改善箇所説明図

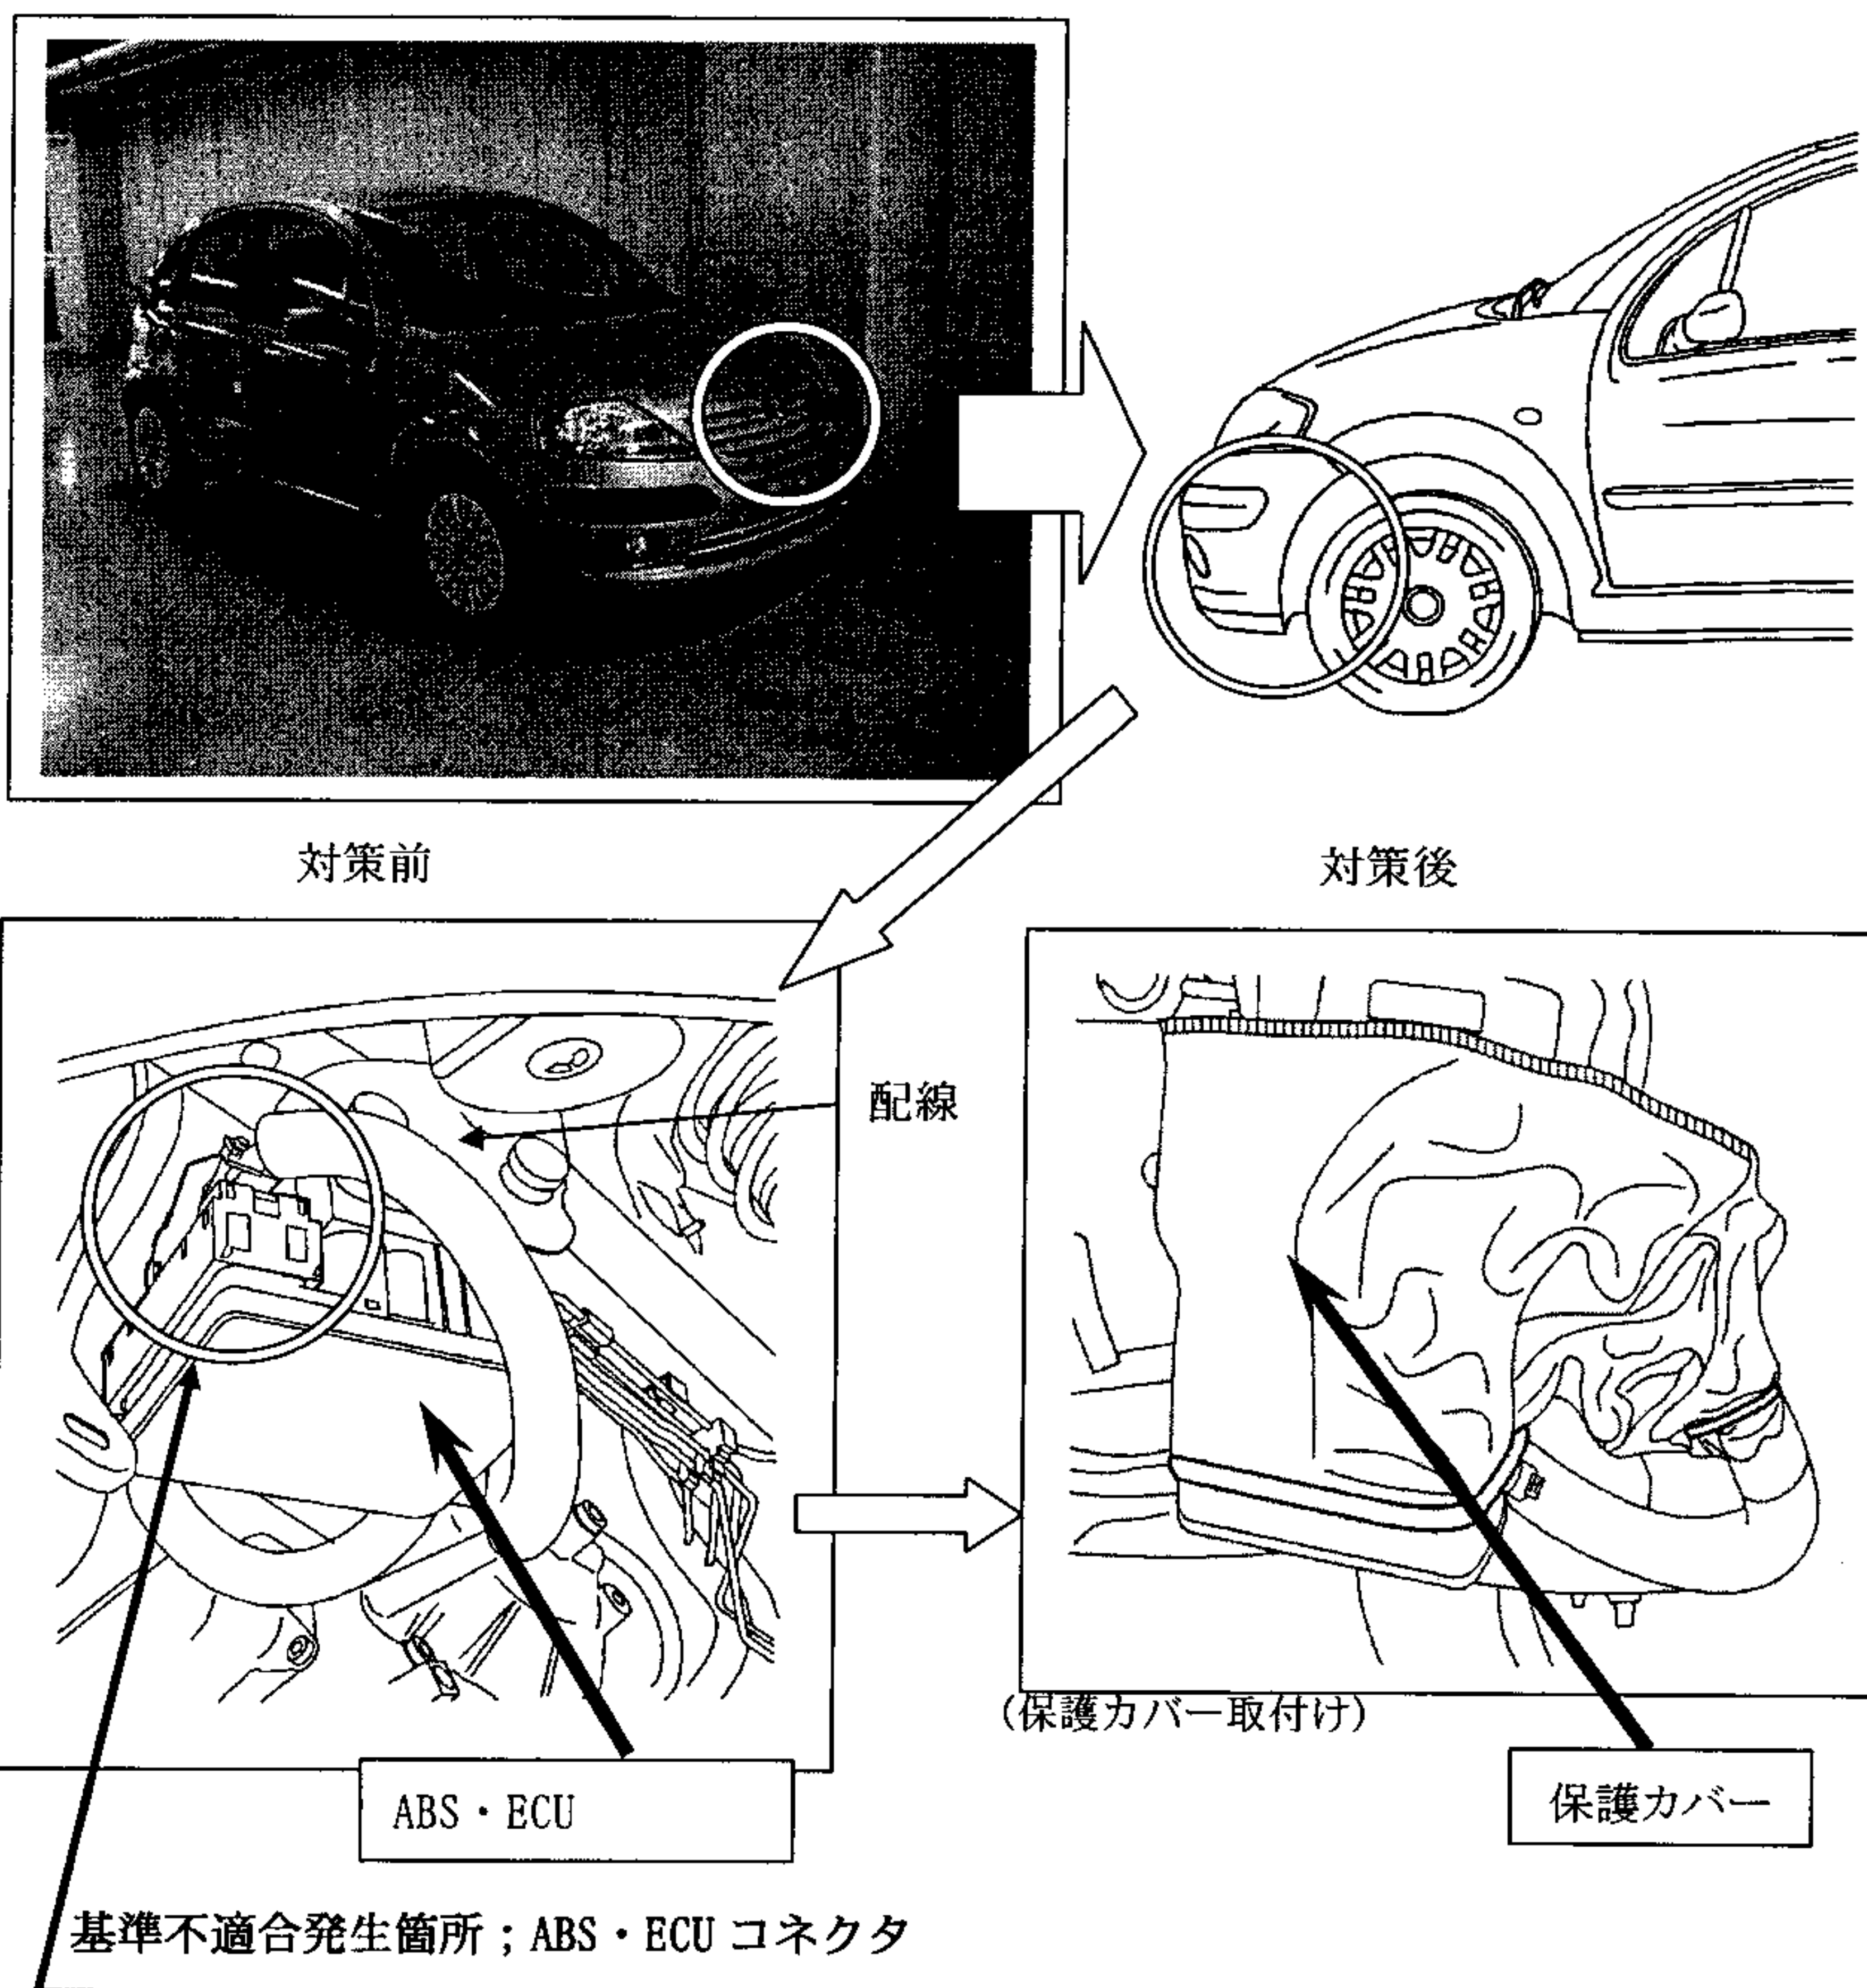
制動装置において、ABS システムのコントロールユニット(ABS・ECU)と車両側配線の接合部コネクタに防水が不完全なものがあるため、当該接合部に水が浸入することがあり、電気回路が短絡して ABS 警告灯が点灯するとともに ABS の機能が停止し、最悪の場合、短絡箇所が発熱して火災となるおそれがある。

全車両、当該コネクタにシーリングを施したうえ保護カバーを取り付ける。また、ABS・ECU を確認し、ABS・ECU に水の浸入形跡のある車両は ABS・ECU を交換する。
